Enquête publique

L'instruction administrative d'une demande de permis de construire déposée par la société « ÉNERGIE DU PARTAGE 15 », en vue de l'implantation d'une centrale photovoltaïque au sol, d'une puissance envisagée de 3,3 MWc, au lieu-dit « Les Vernes » sur le territoire de la commune de BIZENEUILLE (03170)

RAPPORT ET CONCLUSIONS **DU COMMISSAIRE ENQUÊTEUR**

PC 2.1 - Plan de masse

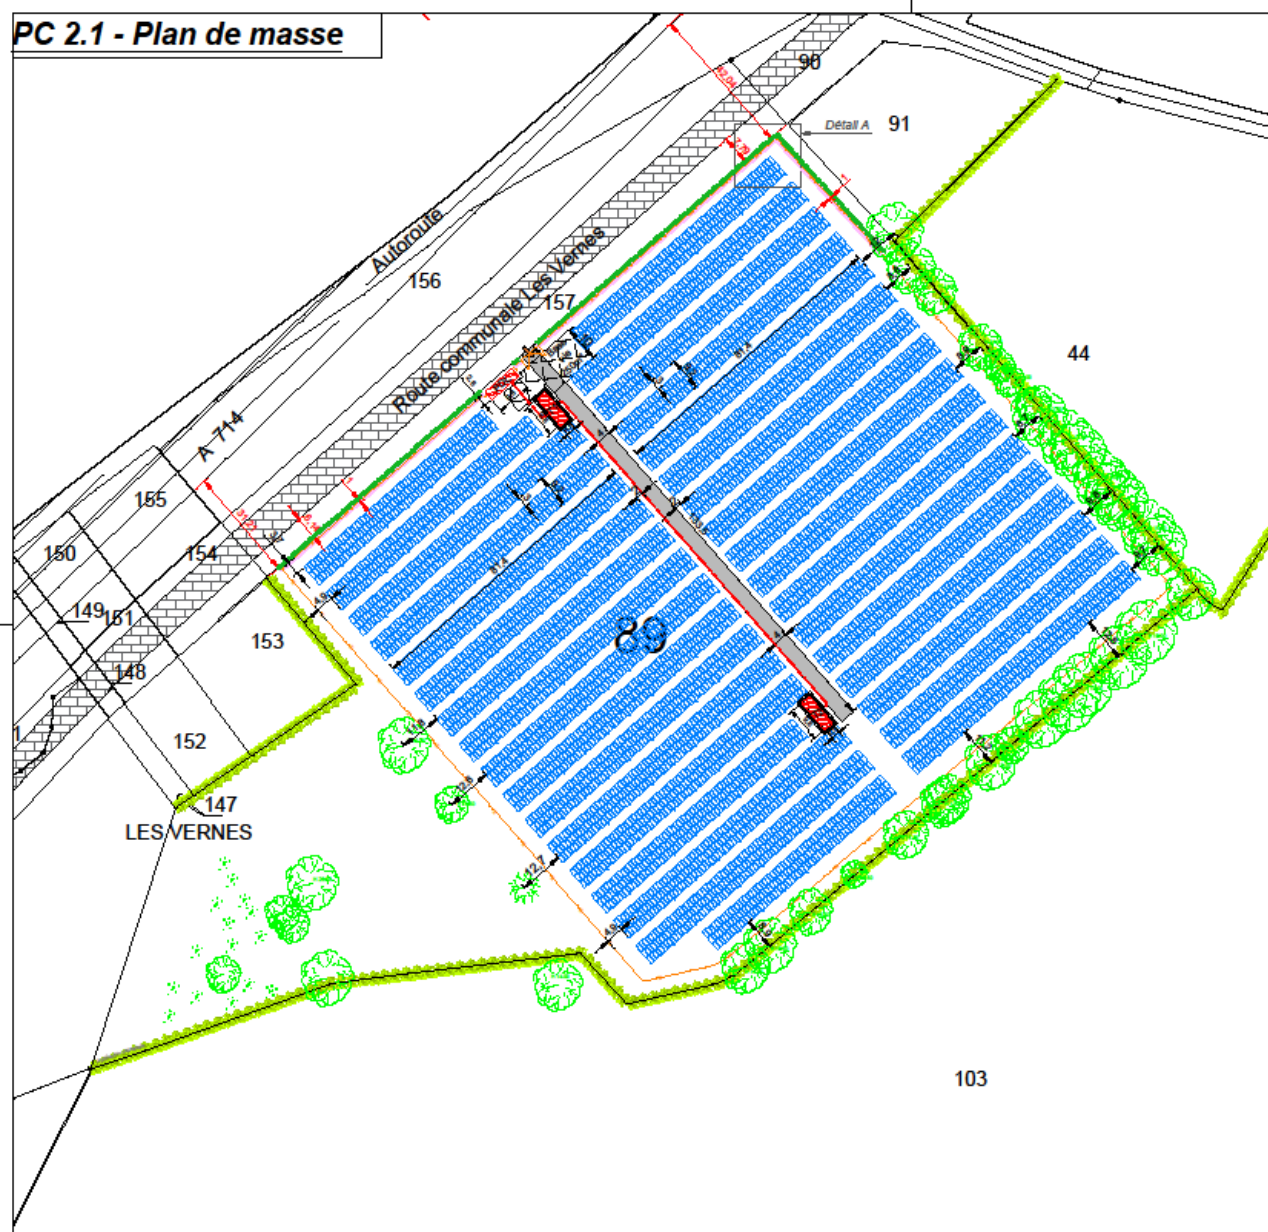
Pour ce faire, allez-vous maintenir le portail d'accès existant actuellement à l'angle nord-ouest de la parcelle, comme semble l'indiquer le plan de masse définitif ?

Pour ce faire, allez-vous maintenir le portail d'accès existant actuellement à l'angle nord-ouest de la parcelle, comme semble l'indiquer le plan de masse définitif ?

Ainsi, étant donné que le site d'implantation des panneaux sera entièrement clôturé pour des raisons de sécurité, le maintien du portail d'accès à l'angle nord-ouest n'entrave pas l'exploitation de notre site. Il n'est donc pas prévu à ce stade du projet de le supprimer.
